改善箇所説明図

基準不適合箇所

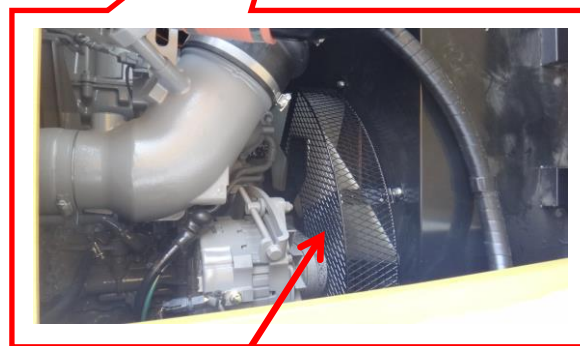
ロータリ除雪車の原動機において、冷却ファンとファンガードの隙間が不適切なため、除雪作業時に路上突起物と衝突した際、冷却ファンとファンガードが接触し、最悪の場合、冷却ファンが破損して路上に落下するおそれがある。

冷却ファンガードを取り外す

恒久措置の検討に時間を要することから、全車両、暫定措置としてファンガードを取り外す。
